Place à la nature

## **Aménagement de la place de la gare à Namur – un rendez-vous manqué !**

Figure 1 : premiers travaux, une débauche de béton.

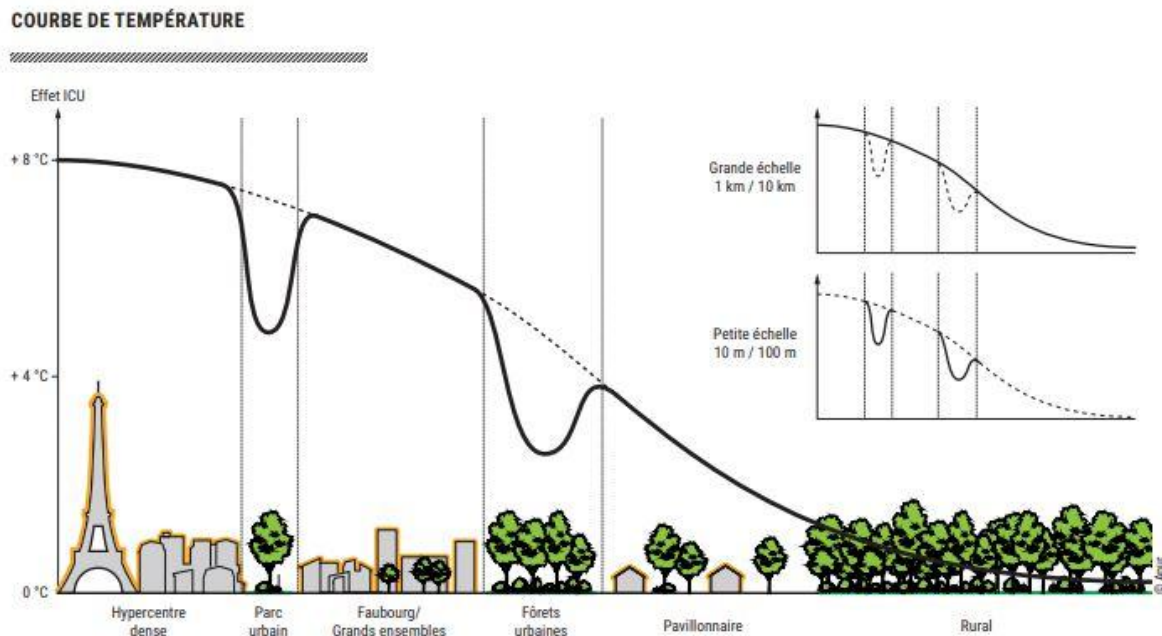
Lors des travaux préliminaires d'aménagement de l'espace, Ramur s'était déjà inquiété de l'aspect final que prendrait le site.

Il nous avait été conseillé d'attendre la fin des travaux pour poser un jugement argumenté ; ce que nous faisons aujourd'hui.

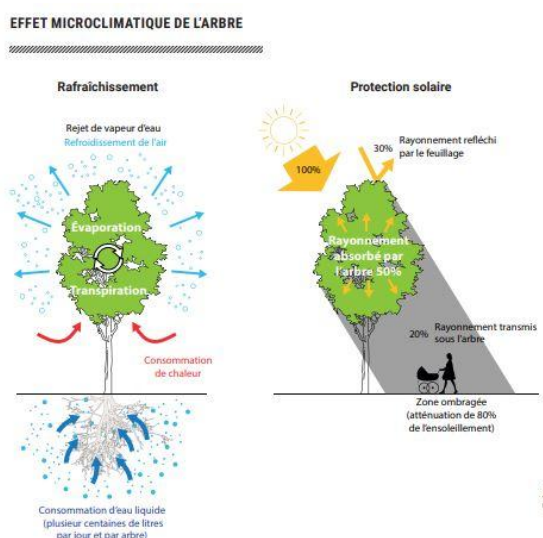
Les bacs plantés proposent 212 m<sup>2</sup> de superficie pour une superficie totale de la place estimée de 8794m<sup>2</sup>, **soit 2.5% de la superficie totale** alors qu'il en faudrait 30 à 40%!

Seuls 2.5% de la superficie de sol sont en mesure de capter l'eau de pluie. La quasi-totalité des eaux de ruissellement sont donc renvoyées à l'égout.

Figure 4 : la vapeur d'eau rejetée par l'arbre rafraîchit l'atmosphère

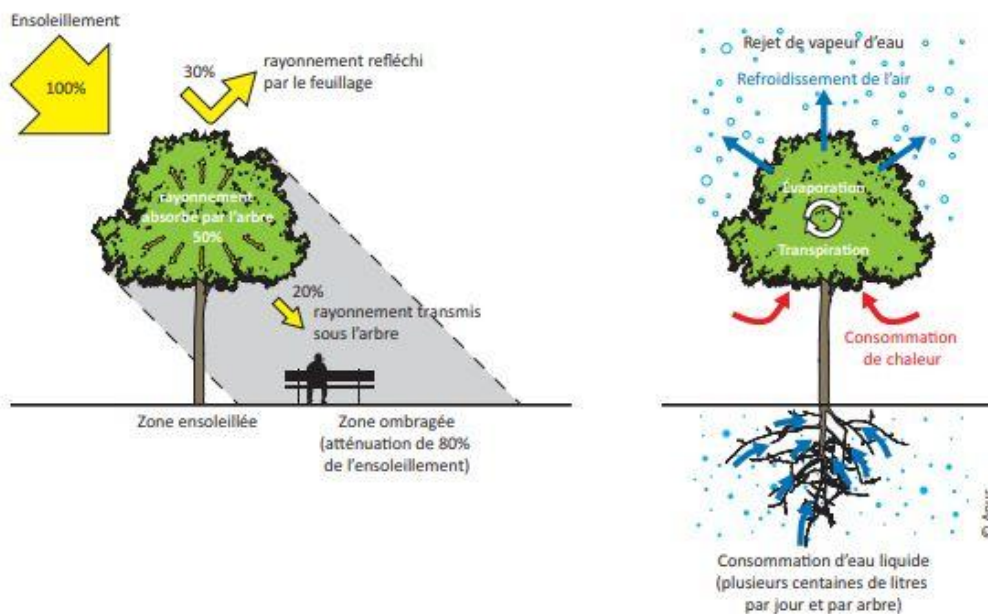
- 2) Les arbres matures favorisent la fraîcheur par leur capacité d'évapotranspiration et la superficie d'ombre créée. Il a été estimé qu'un arbre mature qui transpire 450 litres d'eau permet un refroidissement équivalent à 5 climatiseurs fonctionnant pendant 20 heures quotidiennement (Johnston et Newton, 2004)
